Participatieverslag HEMA-plein zomer 2026

Het HEMA-plein is een belangrijke entree van het Stadscentrum Osdorpplein. Het plein wordt gebruikt door bewoners, bezoekers, ondernemers en andere mensen die het stadscentrum bezoeken. Op dit moment is het plein vooral kaal en stenig. Er is weinig groen en weinig schaduw. Hierdoor kan het op warme dagen erg heet worden. Ook zijn er weinig plekken om te zitten en verblijven.

Ontwerp 1: bomenplein

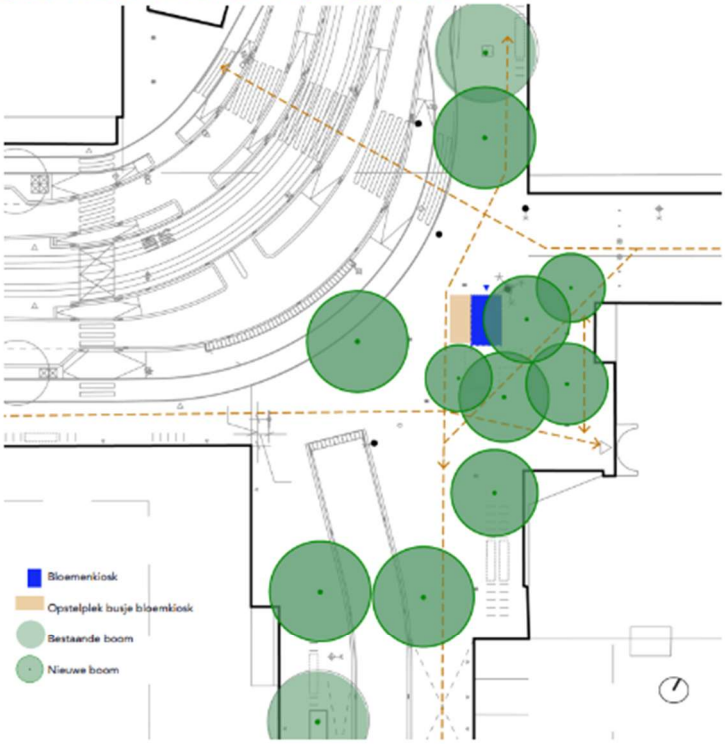
- **Ontwerp 1:** het bomenplein, wordt vooral positief gewaardeerd vanwege de schaduw en verkoeling. Sommige mensen vinden het ontwerp te kaal en missen zitplekken.

Ontwerp 2a: rechthoekige beplantingsvakken

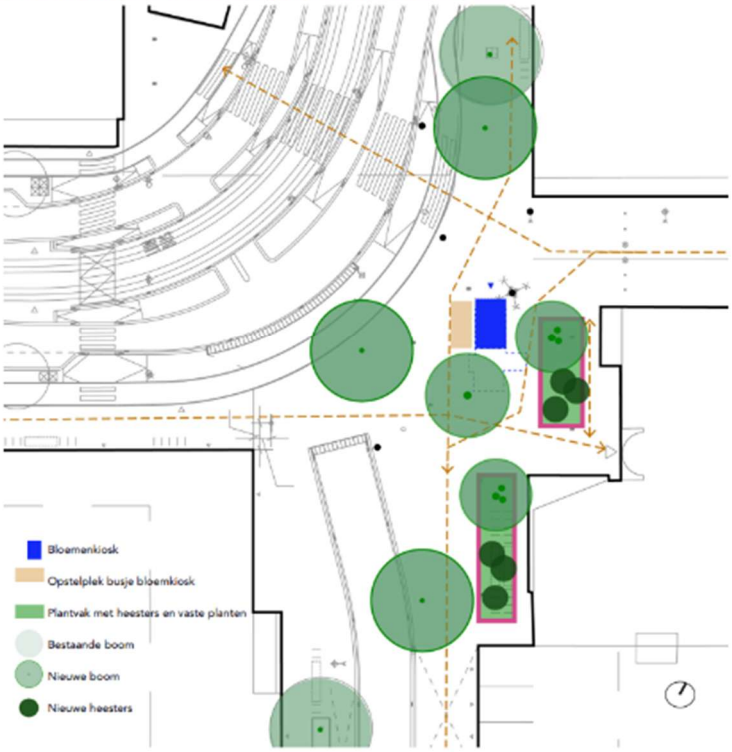
- **Ontwerp 2a:** met rechthoekige plantvakken, wordt mooi gevonden vanwege het vele groen en de bloemen. Sommige mensen vinden het ontwerp te wild of rommelig. Ook zijn er zorgen over afval in de plantvakken.

Ontwerp 2b: ronde beplantingsvakken

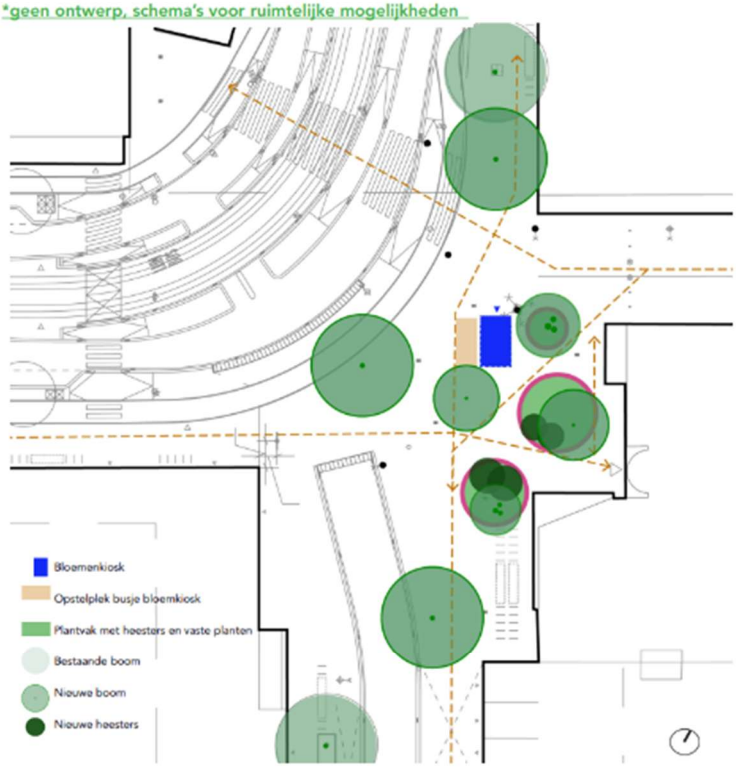
- **Ontwerp 2b heeft de voorkeur.** De ronde plantvakken worden mooi en gezellig gevonden. De ronde vormen zorgen volgens deelnemers voor een prettige uitstraling en nodigen uit om op het plein te zitten en elkaar te ontmoeten. Wel willen sommige mensen graag meer bomen en schaduw.

Op basis van de feedback van bewoners en bezoekers wordt ontwerp 2B verder uitgewerkt en waar nodig aangepast. Het nieuwe ontwerp wordt daarna getoetst op onder andere technische haalbaarheid. Hierbij wordt gekeken of het ontwerp goed uitvoerbaar is. Op dit moment, september 2026, wordt verwacht dat de uitvoering van het nieuwe HEMA-plein in het voorjaar van 2027 start.
